Verslag nr.	3/2022	Plaats : Gemeenteraadszaal, stadhuis Kortrijk
Datum vergadering:	8 juni 2022	uur : 19u00 – 23u00

Agenda Gecoro 14 juni 2022:

2.1 Advies RUP Loofstraat - voorontwerp

2.2 Advies RUP Walle - bespreking van de adviezen en bezwaren ontvangen bij het openbaar onderzoek van het RUP en oteigeningsbesluit

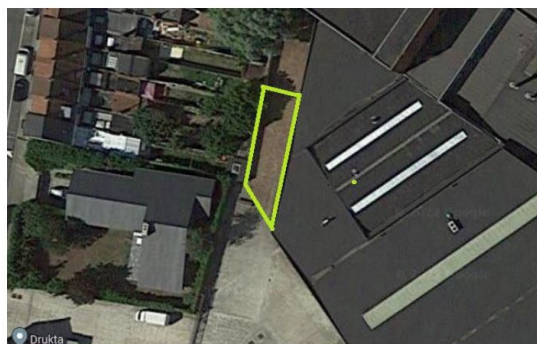
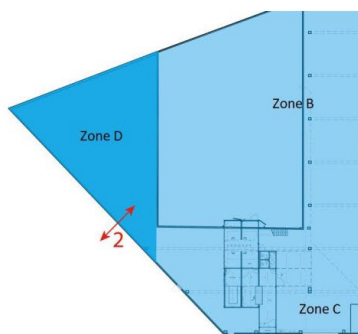
- **Bezwaarschriften DRUKTA NV, Formail BV, Walle 8500 Kortrijk: argument poort fietsverbinding**

Bezwaarschrijvers geven aan dat men een omgevingsvergunning verkreeg voor verbouwingswerken waarbij er een poort werd voorzien aan de zuidelijke gevel van het gebouw (zie pijl 1 op plan). Men geeft aan dat de productiefloor zo is voorzien dat leveringen via deze poort zouden plaatsvinden en wenst deze mogelijkheid te behouden. Men vraagt om bij de realisatie van de fietsroute ermee rekening te houden dat toekomstig gebruik van de poort veilig en praktisch kan verlopen.

De exacte locatie van de stedelijke voetgangers- en fietsverbinding (art 6) is nog niet bepaald en wordt concreet in een omgevingsvergunning. De pijl geeft indicatief aan waar deze verbinding wordt gerealiseerd. Gezien de gehanteerde vork aan de zijde van Walle als de Doorniksesteenweg zijn nog verschillende pistes mogelijk.

In de voorschriften staat het doel van deze route beschreven: "Het doel van deze verbinding is niet alleen om een belangrijke bijkomende verbinding te voorzien in het trage netwerk van de stad maar ook om het plangebied meer doorwaadbaar te maken en om klimaatmitigerende en adaptieve maatregelen te realiseren (bv inzake regenwaterbeheer, voorkomen van hitteïlandeffecten, versterken biodiversiteit enz...). De verbinding moet opgeladen worden door plaatselijk langs deze verbinding kwalitatieve publieke ruimte en groen te voorzien. De verbinding moet maximaal conflictvrij worden gemaakt." De voorschriften sluiten de mogelijkheid om een poort op deze locatie te voorzien niet a priori uit maar dient in een ruimer kader bekeken te worden. Wel is het zo dat het niet wenselijk is om gemotoriseerd verkeer te laten kruisen met het fietspad.

Er werd indertijd een vergunningsaanvraag afgeleverd om een poort in deze gevel te plaatsen. Het terrein waar de poort op aansluit betreft evenwel geen eigendom van het bedrijf. Het bekomen van een omgevingsvergunning doet geen afbreuk aan burgerlijke rechten. Om toegang langs deze zijde te bekomen is een akkoord met de eigenaar vereist.

Volgens de gegevens waarover wij beschikken is er hierover geen akkoord. De stedenbouwkundige vergunning waarvan sprake is inmiddels vervallen. Om een nieuwe poort te plaatsen is een omgevingsvergunning vereist. Bij de beoordeling daarvan zal rekening gehouden worden met de op dat moment geldende contextfactoren en de doelstellingen van het RUP.

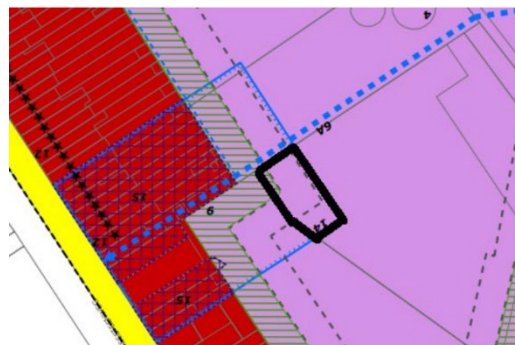
Bezwaarschrijvers wensen de meest noordelijke vleugel (donderblauwe zone op kaart) die momenteel net gebruikt wordt, te verhuren als opslagruimte. Daarvoor moet er een aparte poort voorzien worden om in- en uitrijden te faciliteren. De ruimte daarvoor wordt in het ontwerp-RUP ingetekend als bouwvrije groenzone. De zone in groen aangeduid op de luchtfoto is berijdbaar en men wenst deze mogelijkheid te behouden. Men stelt voor om de verharding waterdoorlatend te voorzien.

Deze poort is niet nodig voor de werking van het eigen bedrijf maar staat in functie van de maximale optimalisatie van het gebouw door de eigenaar. Een poort op die locatie voorzien zal, in combinatie met de toegangsweg ernaartoe hinder kunnen veroorzaken naar de woningen in de omgeving. De realisatie van een toegangsweg is strijdig met de voorziene bouwvoorschriften van 'bouwvrije groene zone' (art 9). Deze 'bouwvrije groene zone' dient om de bedrijfsactiviteiten te bufferen van de omliggende bebouwing wat een maatregel is om de woonkwaliteit van de aanpalende woningen te kunnen garanderen. De realisatie van een toegangsweg in deze zone is strijdig met deze visie.

- **Bezwaarschriften DRUKTA NV, Formail BV, Walle 8500 Kortrijk: argument wonen**

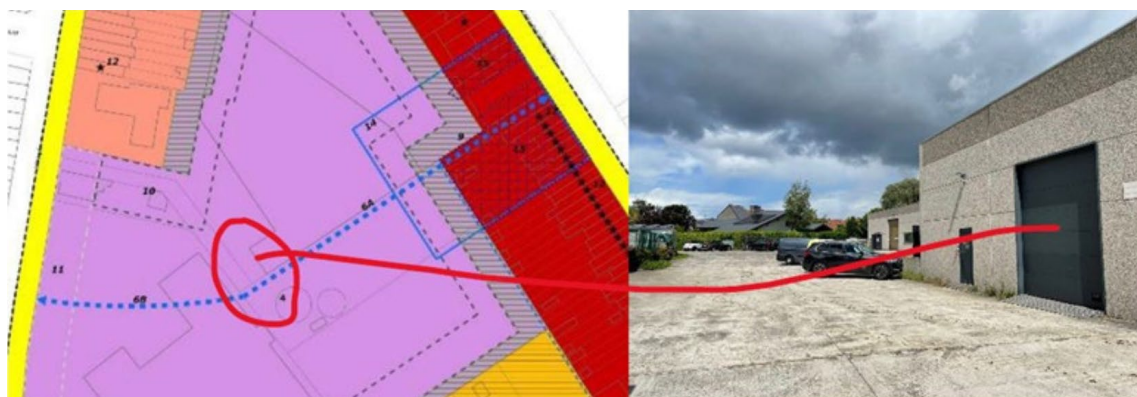
In de voorschriften staat vermeld dat 15% wonen mag voorzien worden op de totale terreinoppervlakte. Bezwaarschrijvers vragen of dergelijke woonuitbreiding kan geïntegreerd worden in de bestaande infrastructuur en niet enkel in een nieuwbouwsituatie. Men is van oordeel dat indien deze uitbreiding voldoet aan de opgestelde regels het toch niet correct zou zijn dat in de bestaande gebouwen geen wonen mag voorzien worden. Bezwaarschrijvers vragen een aanpassing zodat het wonen wel in bestaande gebouwen kan geïntegreerd worden.

Een eventueel nieuw woonprogramma moet overeenkomstig art 4.8 gekoppeld zijn aan een inrichtingsstudie die uitgaat van de ontwikkeling die ruimer gaat dan alleen wonen. Het percentage wonen wordt dan berekend aan de hand van het terreinoppervlak dat aan transformatie onderhevig is (15% van het terreinoppervlak). Het louter omvormen van de bestaande gebouwen naar woningen is geen evidentie vanuit de verschillende normeringen die voor woongebouwen van toepassing zijn. De combinatie van wonen en bedrijvigheid moet ook steeds zorgvuldig bekeken worden zodat het wonen ook geen beperkingen oplegt ten opzichte van toekomstige bedrijfsactiviteiten. Het is alvast niet in de geest van het RUP om delen van de bestaande bedrijfsgebouwen te verbouwen naar woningen of zomaar uit te breiden met woningen.

De Gecoro adviseert om niet in te gaan op het bezwaar.
